(仮称) ニトリ仙台 DC 新築工事

環境影響評価方法書に対する指摘事項への対応について

令和 4 年 1 月

株式会社 ニトリ

図 2-1(1) 関係地域の範囲

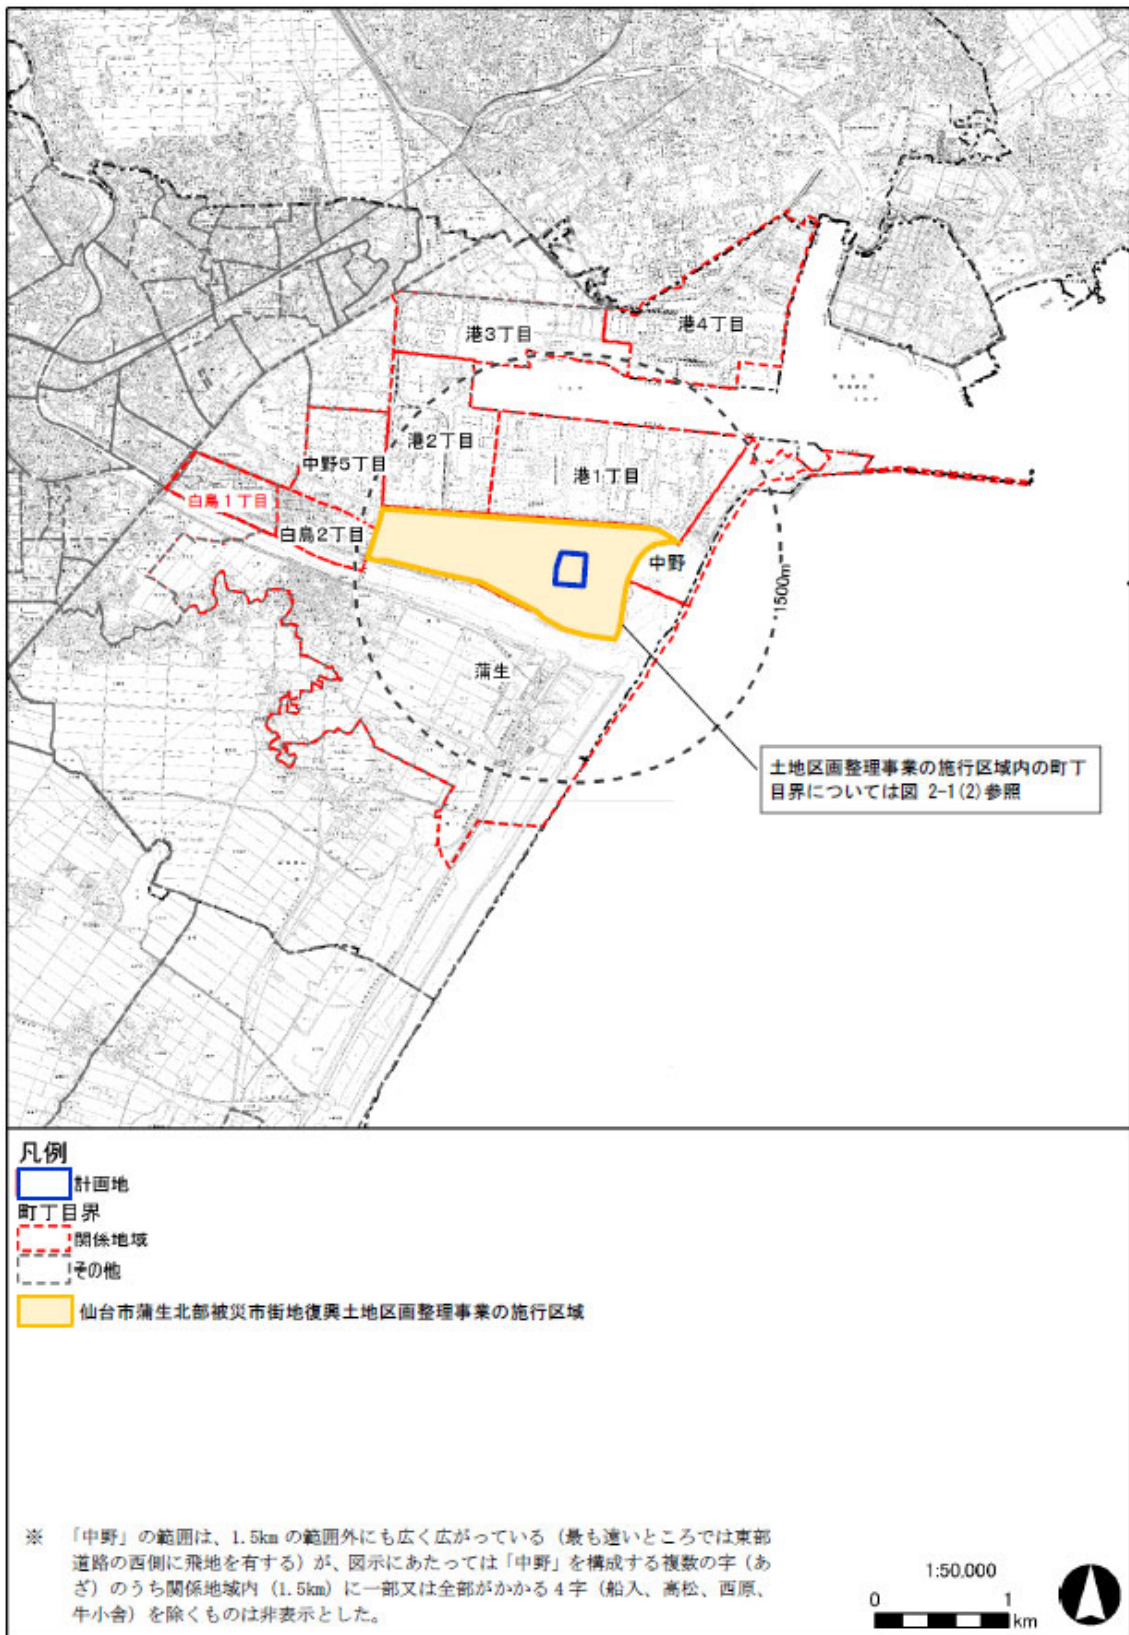
No.	指摘事項	対応方針	備考
1	<p>工事中及び供用後における資材等の運搬に係る大気質の影響に関し、計画地から西側に伸びる車両ルートが設定されているが、環境影響を受ける可能性がある「関係地域」として住宅地である白鳥2丁目が含まれるものの、同じ住宅地である隣の白鳥1丁目が含まれていない。白鳥1丁目については、仙台東部道路や高砂駅蒲生線の交差点等が近接しており、窒素酸化物のバックグラウンドが高いと考えられるため、関係地域に含め、調査すべきではないか。</p> <p>調査を実施する場合には、白鳥1丁目に自治体等モニタリングサイトがあるので当該データを活用することにより、常時自己評価が可能になるのではないかと考える。</p>	<p>方法書では、関係地域の範囲の設定にあたって、影響圏（1.5km）との重なりから白鳥2丁目のみを含めている。一方、大気環境の調査・予測地点の設定にあたっては、白鳥1・2丁目を最寄りの1つのまとまった集落とみなし、当該集落を代表する地点として、AR-3地点を設定している。</p> <p>白鳥1丁目の西端で、南北方向の幹線道路（仙台東部道路等）に極近接する場所では、ご指摘のとおり高濃度となる可能性があるが、当該場所は、現状の一般交通量が多く本事業の寄与は相対的に小さくなることから、調査・予測地点の対象とはしていない。</p> <p>しかしながら、ご指摘の白鳥1丁目の自治体等モニタリングサイト（中野測定局）のデータも活用しながら、環</p>	<p>方法書からの変更点1</p> <p>方法書 p2-2～ p2-3、 p4-8</p>

<p>境影響評価を実施する。</p> <p>以上を踏まえ、ご指摘の「関係地域」については、まとまった集落としてみなしていることが分かるよう、白鳥1丁目も関係地域に含めることとする。</p> <p>また、白鳥1丁目・2丁目の沿道を代表する地点としてAR-3地点を設定していることが分かるよう、準備書に示す。</p>	
2	<p>工事中及び供用後における資材等の運搬に係る大気質の予測において窒素酸化物やPM2.5の「長期（年間）平均濃度）を算出する」とあるが、日平均値や1時間平均値などの短期濃度の評価も行い、日平均値が環境基準を超えないよう配慮すべきではないか。</p>	<p>予測評価の具体的な方法として、「道路環境影響評価の技術手法」（国土技術政策総合研究所）に示される予測手法で、年間平均値を算出し、評価にあたっては年間平均値を日平均値（年間98%値等）に換算して環境基準と比較し評価する。方法書での表現がわかりにくかったことから、表現を修正する。</p> <p>なお、方法書p4-11記載のとおり、予測対象は窒素酸化物及び浮遊粒子状物質であり、「PM2.5」は予測対象とはしていない。</p>	<p>方法書からの変更点2</p> <p>方法書p4-11</p>

※「白鳥1丁目」を追加した。

図 4.2-3 調査地点（動物）

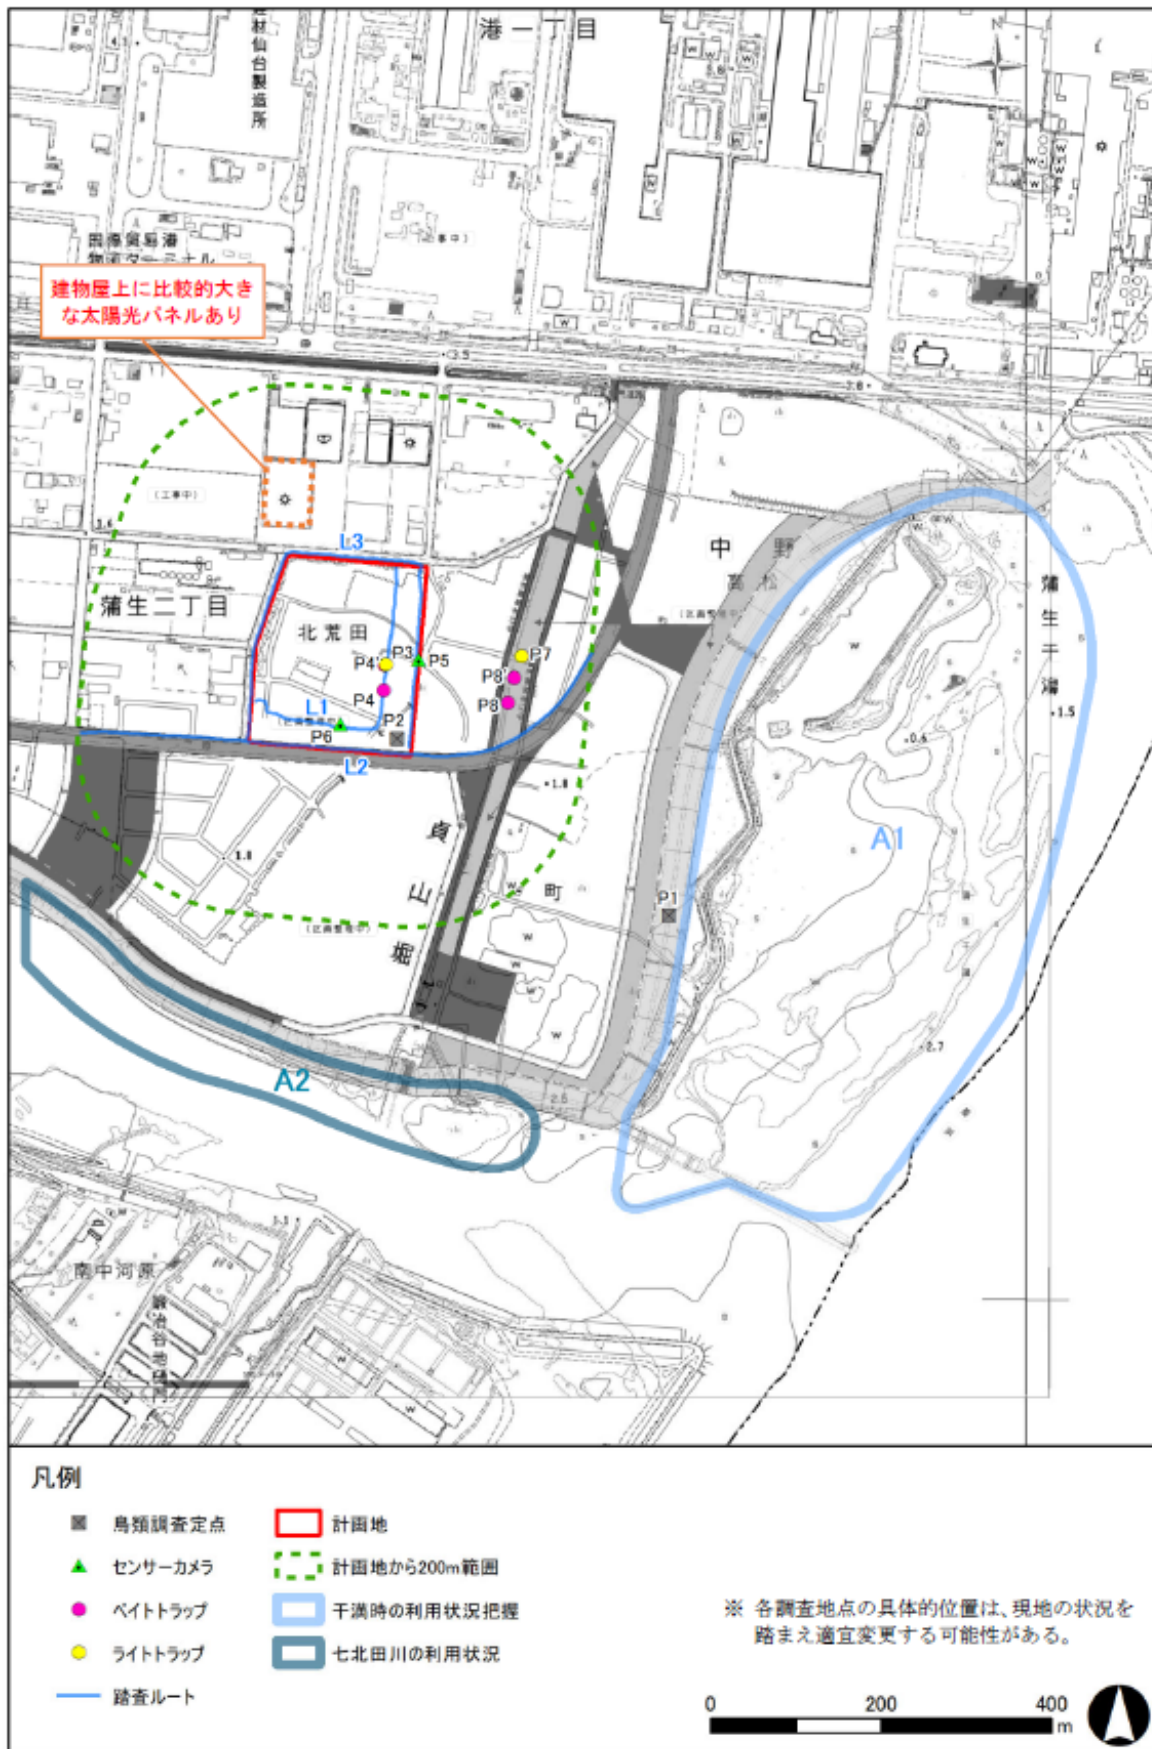
No.	指摘事項	対応方針	備考
1	<p>蒲生干潟は、水鳥の貴重な生息地であり、蒲生を守る会や蒲生干潟自然再生協議会なども設立されているため、蒲生干潟を保護している市民への十分な対応と配慮が必要である。そのため、太陽光パネルの鳥類への影響の調査は非常に重要であるが、調査範囲が曖昧である。上空を飛行する鳥類の視野に入れば、近づいてくる可能性があるため、科学的かつ定量的に広く調査範囲を定め、鳥類の利用状況の調査を行うことを求める。また、周囲の他の建物での太陽光パネルの有無や、その影響の有無についても、調査されると望ましい。</p>	<p>動物の調査範囲は、直接的な影響範囲（計画地から200m）に加えて、特に鳥類について、蒲生干潟や七北田川が重要な生息地であることを踏まえ、蒲生干潟や七北田川の利用状況や計画地付近との往来についても把握できる調査範囲・地点とした。</p> <p>鳥類への太陽光パネルの影響（知覚や行動）については未解明な部分が多く、調査範囲の科学的根拠を示すことが困難であるため、調査地点から視認できる範囲を可能な限り広く把握する。具体的には、A1（蒲生干潟）・A2（七北田川河口）に加え、防潮堤上の見通しがきく場所に定点（鳥類調査定点P1）を設定しており、また、計画地北側（50～100m）に隣接する建物屋上には太陽光パネル（50m四方）が設置されているため、当該建物及びその周辺の上空も含めて調査する。また、上記の隣接パネルも含め、計画地周辺における太陽光パネルの分布を航空写真等から把握する。計画地に隣接するパネルについては、建物所有者等への簡単なヒアリング（過去の衝突事例、糞等の状況）を試みる。これらの情報と現地調査結果を照らし合わせて、太陽パネルの影響に関する予測・評価を行う。</p>	<p>方法書からの変更点6</p>

※太陽光パネルをもつ建物の位置を明示した。
